COMMISSION ROYALE DES MONUMENTS ET DES SITES
KONINKLIJKE COMMISSIE VOOR MONUMENTEN EN LANDSCHAPPEN

V/réf. : 07/pfd/613711 (DU)
N/réf. : JMB/WMB-2.208/s.615
Annexe : 1 dossier

Objet : WATERMAEL-BOITSFORT. Boulevard du Souverain, 23. Etude d'incidences (rapport intermédiaire) dans le cadre de la démolition partielle d'un immeuble de bureaux et la construction de 4 immeubles résidentiels.
Avis de principe de la CRMS. Dossier traité par M. B. Lemmens(DU) et Mme M. Kreutz (DMS)

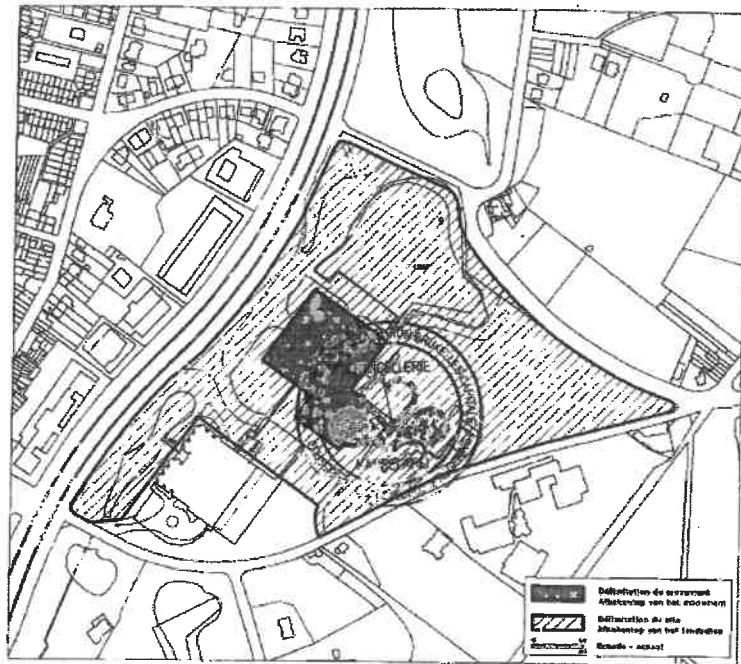
- La démolition de la passerelle qui relie le n° 23 au n° 25 et son interface avec le n° 25 en cours de sauvegarde. L'étude d'incidences stipule p. 5 « (...) qu'il est prévu de démolir l'entièreté de la passerelle, y compris le bâtiment servant de liaison entre les deux parties de la passerelle et sur lequel repose cette passerelle. Au droit du Souverain 25, l'ouverture vers la passerelle sera fermée provisoirement avec des panneaux type multiplex marin ». **La CRMS demande de prévoir une restauration selon les règles de l'art de la partie de la façade du n° 25 concernée par le démantèlement de la passerelle afin de restituer la situation d'avant 1985.**
- Les modifications qui sont proposées pour les zones vertes situées face au n°23, le long du Boulevard du Souverain, situées dans le périmètre du site en sauvegarde :
 - les interventions au berges de l'étang ;

- la passerelle et le ponton ;
- les modifications au cheminement et la verdure ;
- les nouveaux abords du côté nord vers le n° 25.

La CRMS regrette la découpe du périmètre du site en cours de sauvegarde, sur mesure en fonction de l'immeuble à démolir et sans zone de protection, tandis que les interventions ont un impact direct sur le bâtiment iconique de la Royale Belge et de ses abords, notamment en terme d'implantation de volumes, de gabarits et de façades qui bordent le site sauvegardé.

La CRMS demande également de prévoir une restauration selon les règles de l'art de la partie de la façade du n° 25 concernée par le démantèlement de la passerelle afin de restituer la situation d'avant 1985.
